Projet de loi

ouvrant un crédit supplémentaire d'investissement de 21 600 000 francs à la loi 13170 ouvrant un crédit d'investissement de 65 500 000 francs en vue de la construction de 2 pavillons et 5 extensions modulaires pour le département de l'instruction publique, de la formation et de la jeunesse, sur des sites existants, sur les communes de Genève, Chêne-Bougeries, Thônex, Meyrin et Versoix

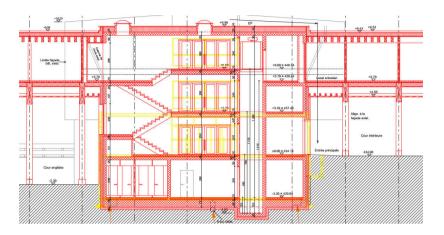
L'extension du bâtiment sera réalisée par une surélévation au-dessus du bâtiment de circulation. Ce bâtiment ne s'appuie pas sur le bâtiment existant mais l'enjambe au moyen de cadres en bois au-dessus du couloir. Des sondages géotechniques ont été effectués afin de caractériser le terrain en place.
